**De :** Yannick Bontemps []  
**Envoyé :** jeudi 13 février 2020 19:57  
**À :** Service Eau Assainissement  
**Cc :** yannickacores  
**Objet :** Pour Monsieur Gérard JAN commissaire enquêteur

## **Observations : Yannick Bontemps, enquête Rapport de zonage assainissement Erdeven pour la zone étudiée du " LISSE":**

LE LISSE ERDEVEN 9

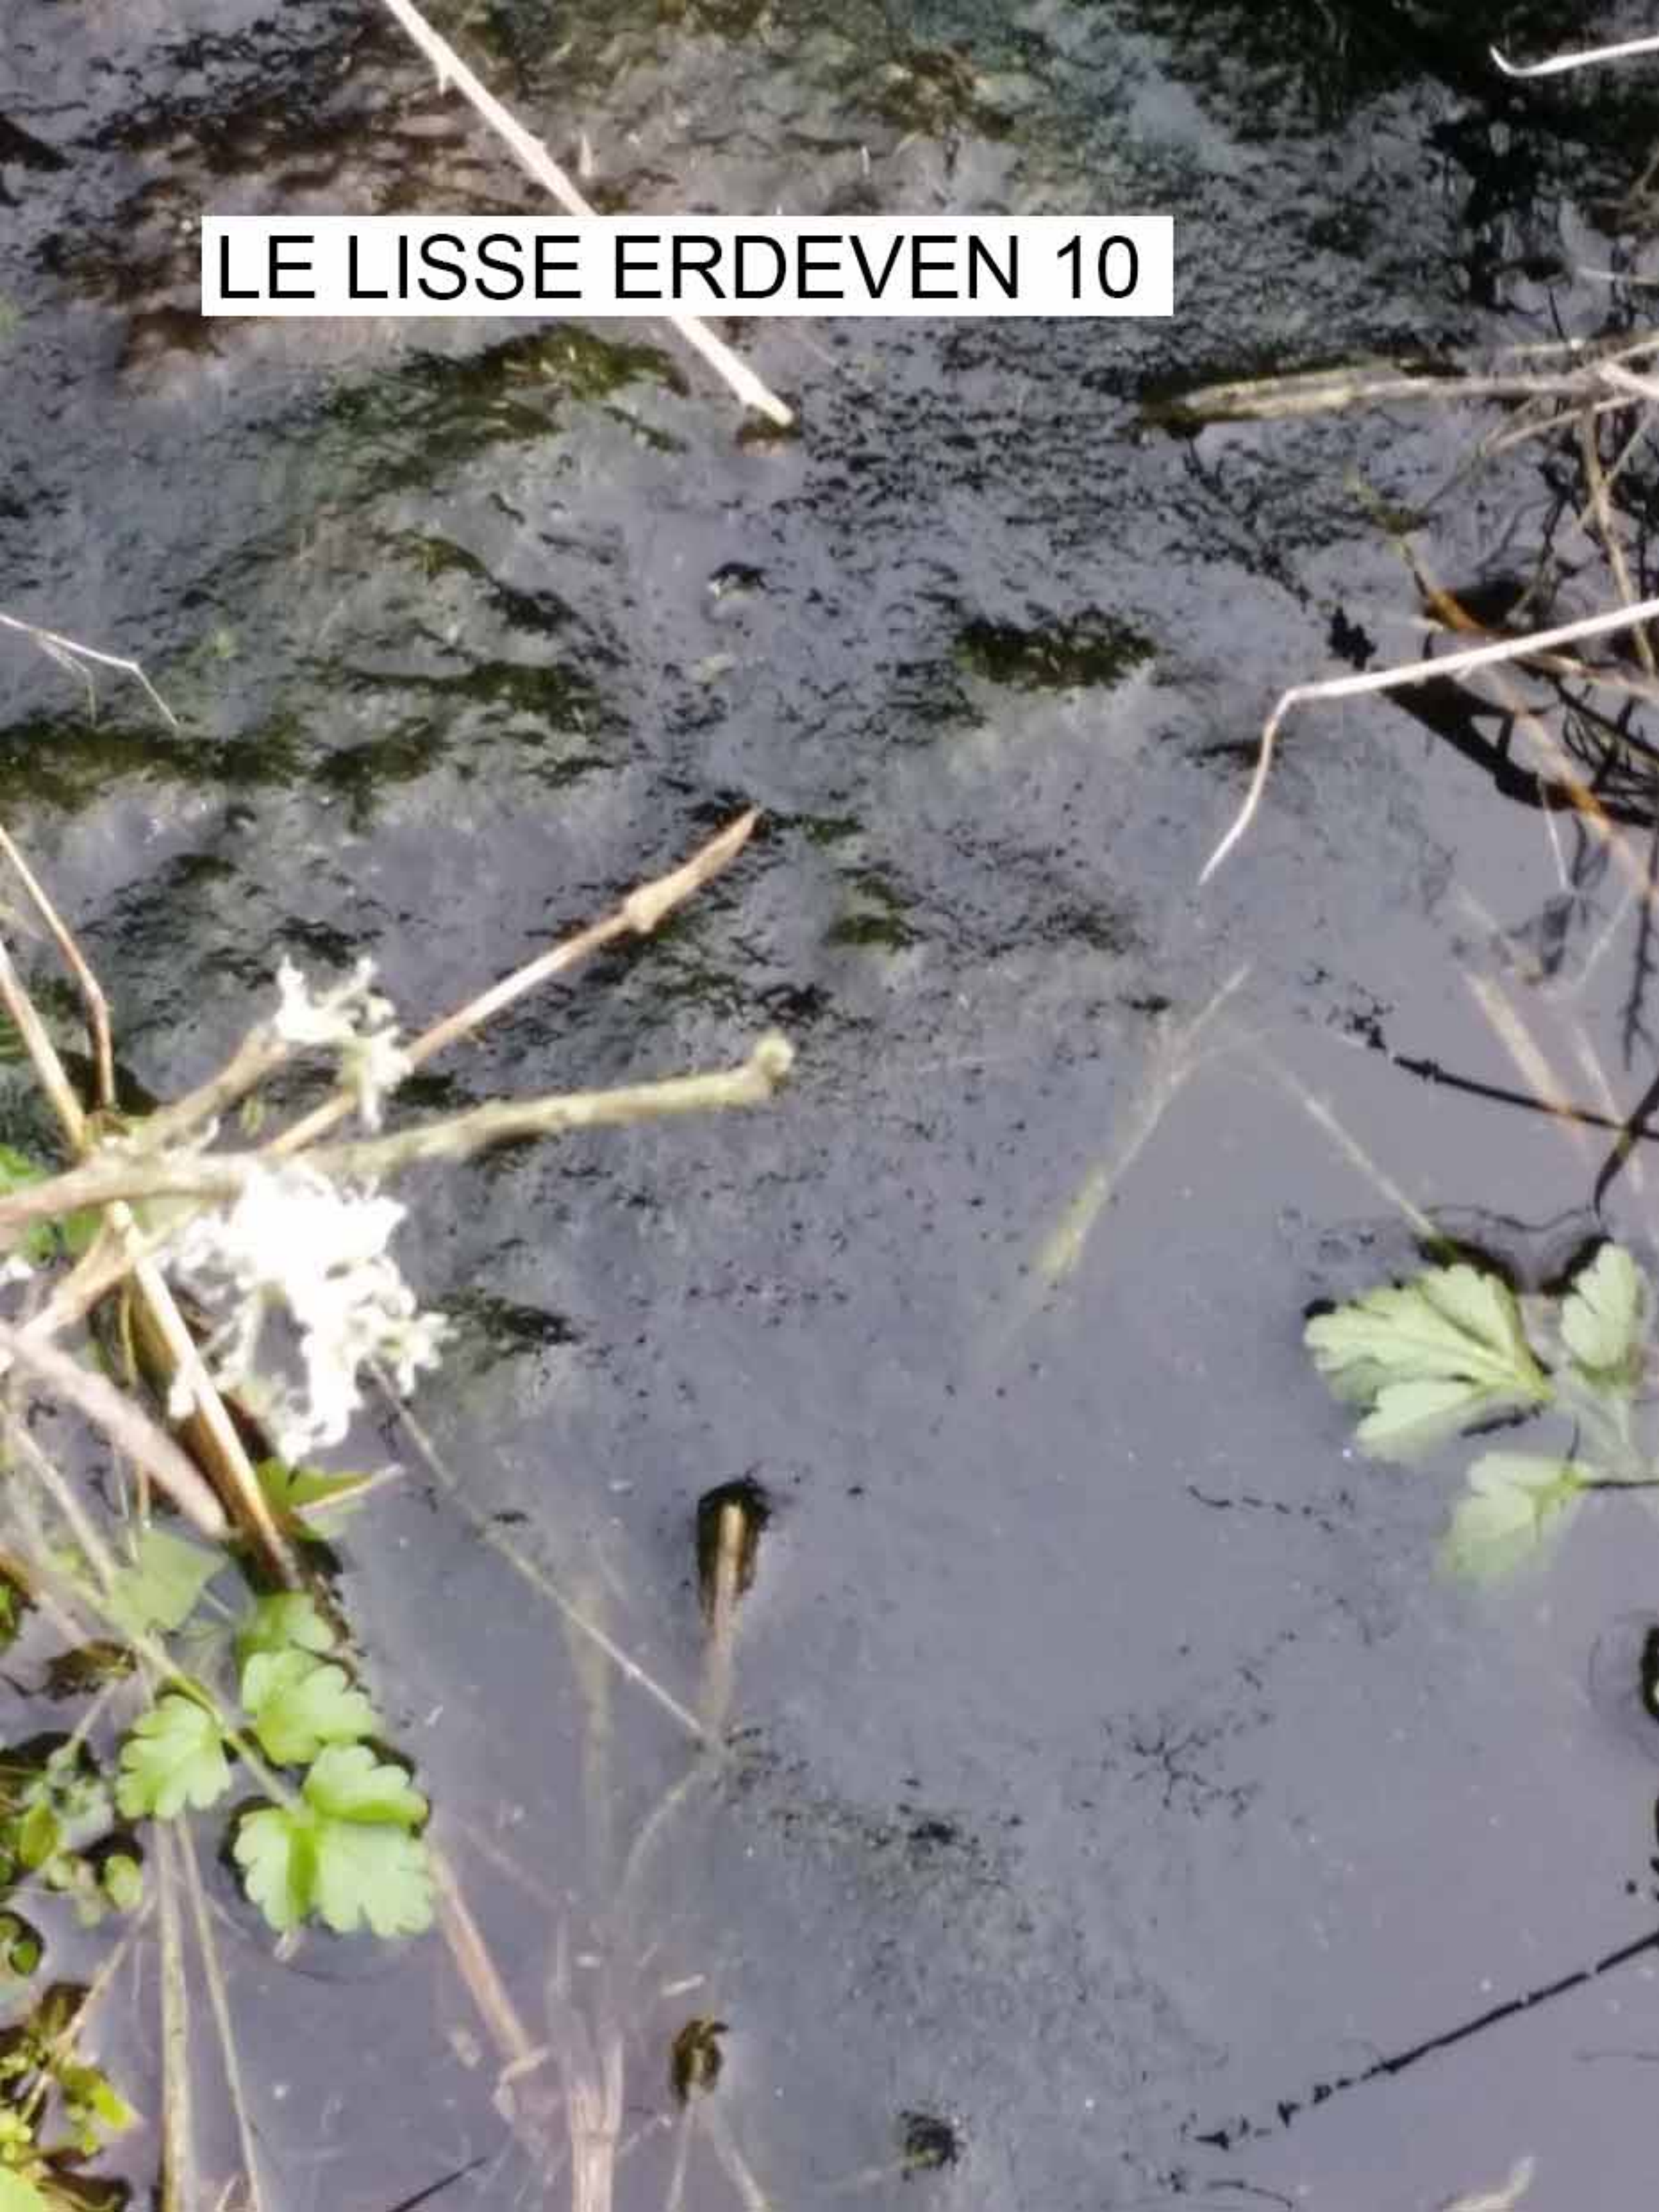
-On peut constater les effets du rejet d'eaux usées dans le milieu hydraulique superficiel dans les fossés de la zone "LE LISSE": voir Photos prises courant janvier2020, après une semaine de beau temps, à différents endroits : Kerfelicité, Le Lisse et vers Kerbernesse et près de la zone humide au Nord .

Dans les fossés où la pelleteuse n'est pas passée, on peut constater un important développement "d'algues brunes", elle sont vertes dans les fossés exposés au soleil.

# LE LISSE - ERDEVEN

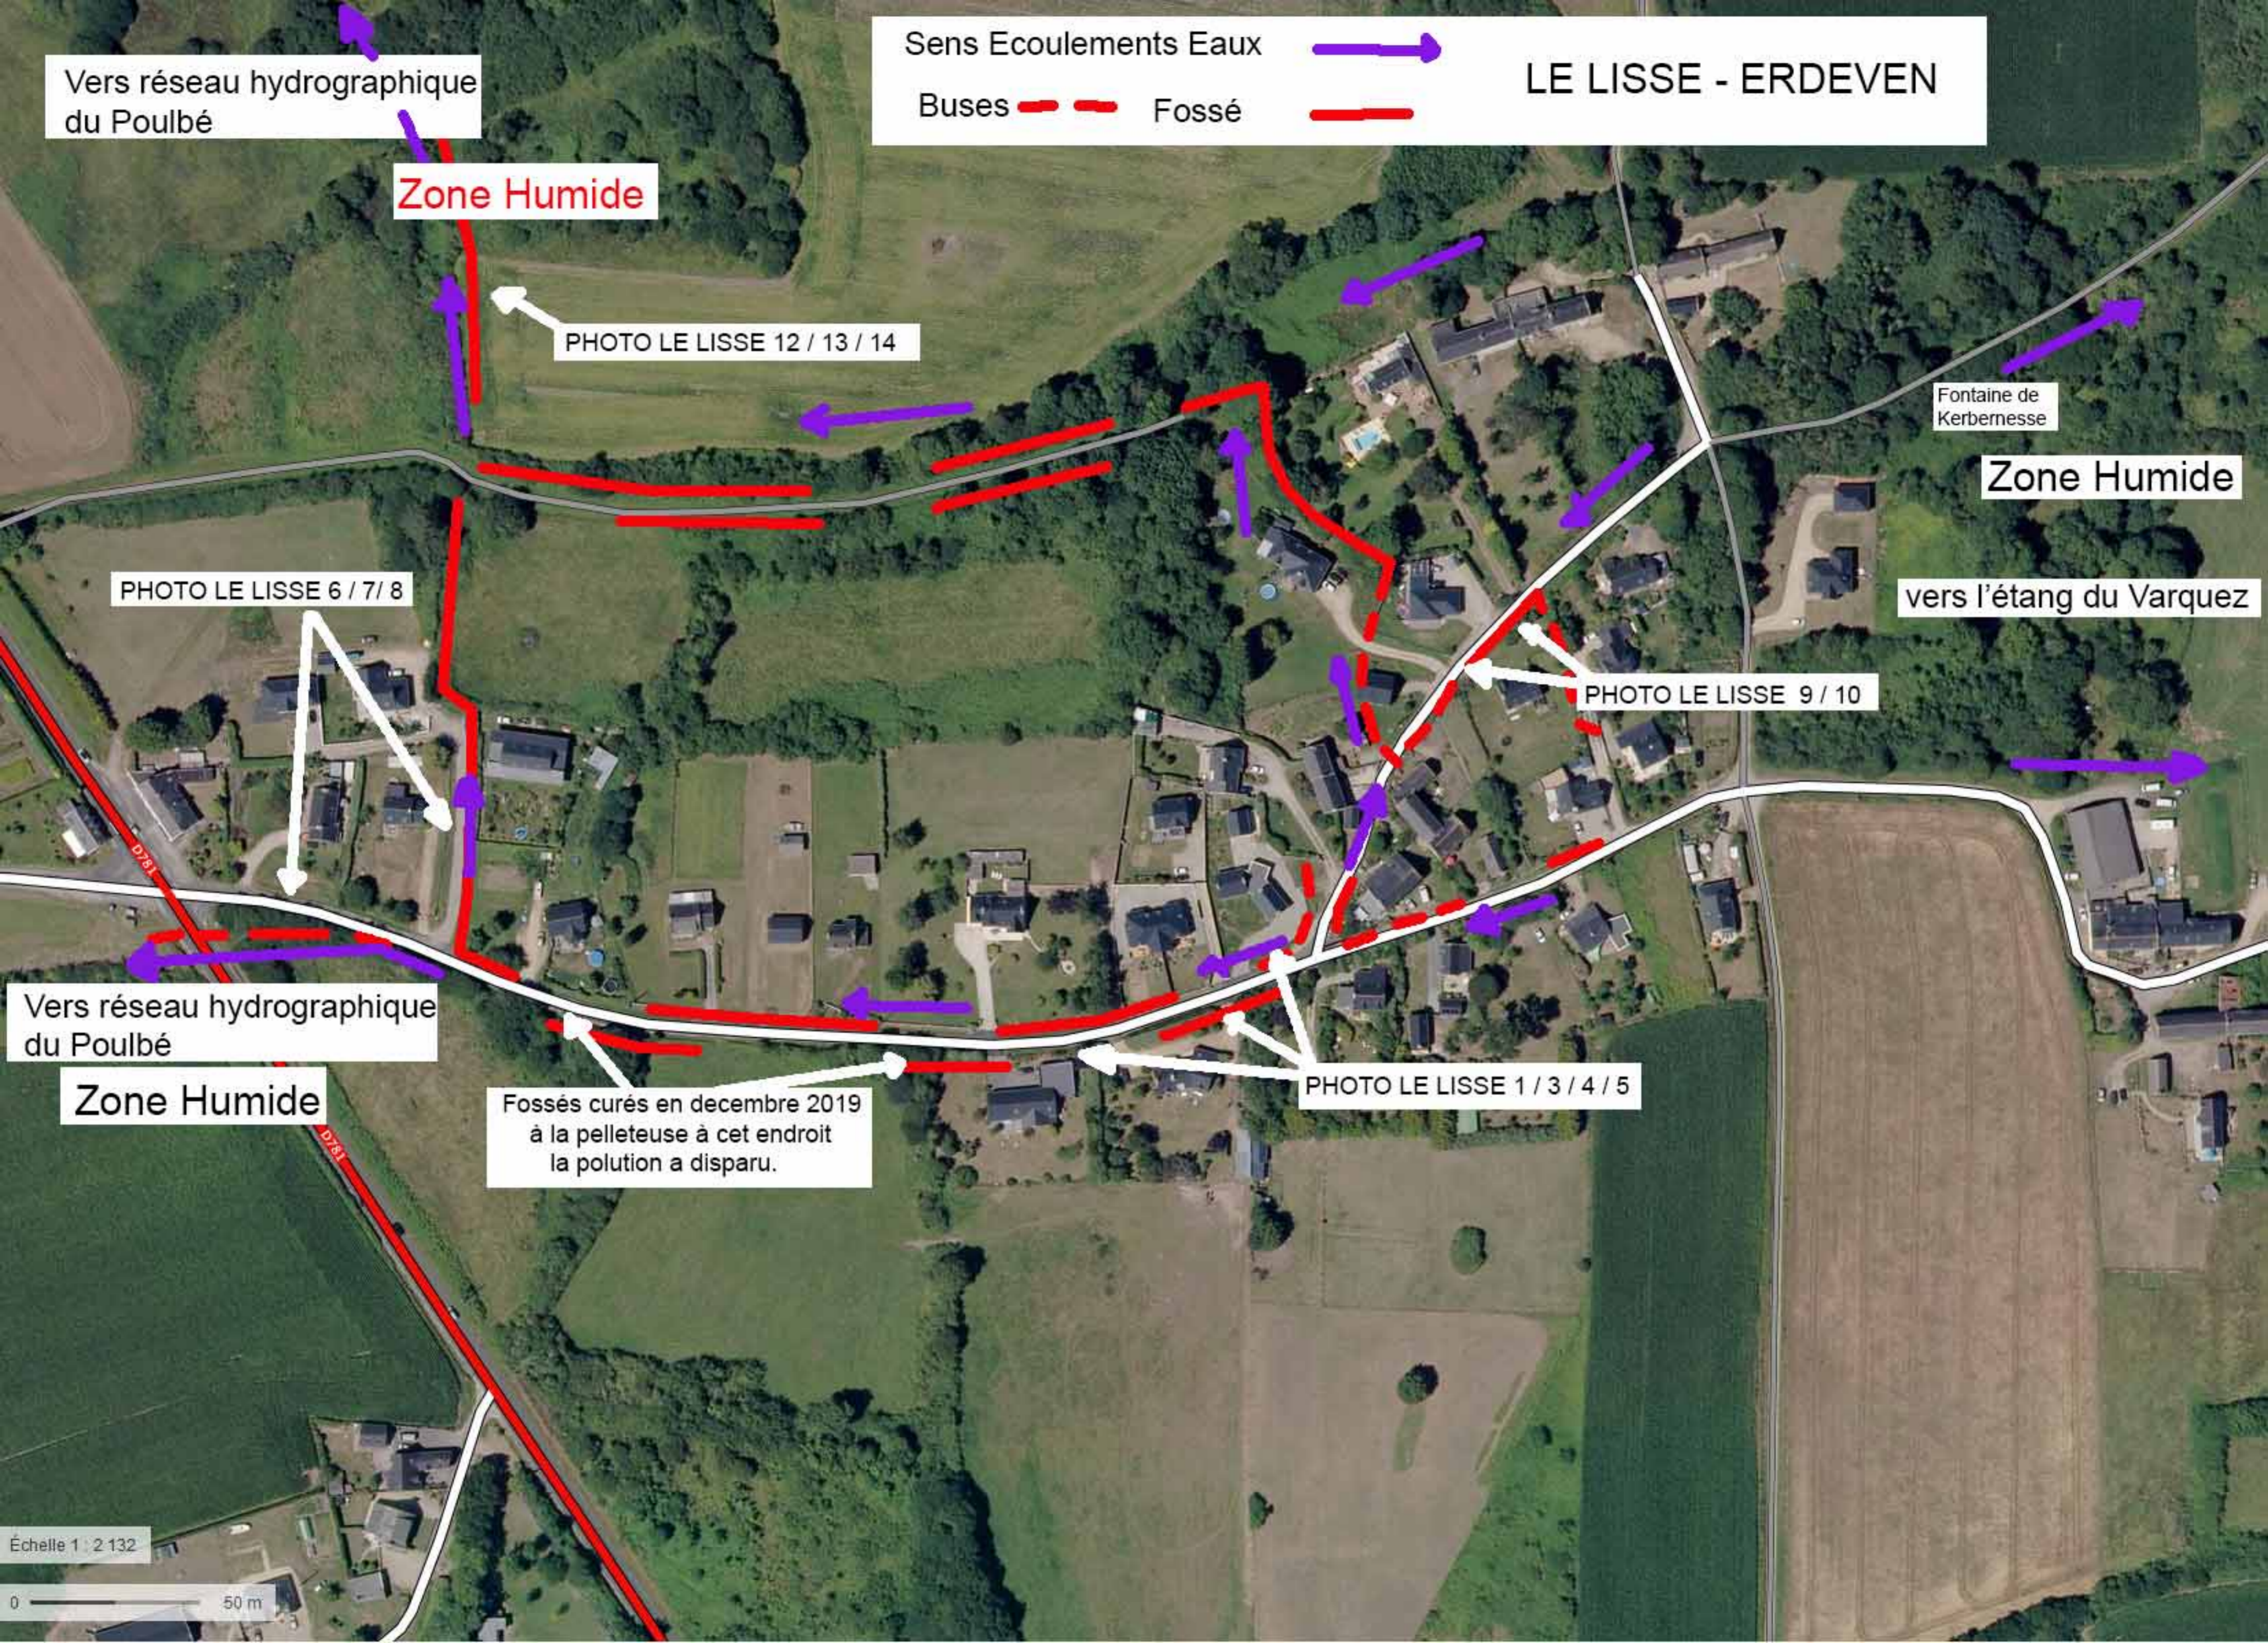
Je joins une carte pour situer l'emplacement des photos.

Une grande partie des fossés ont été curés à la pelleteuse courant décembre 2019.
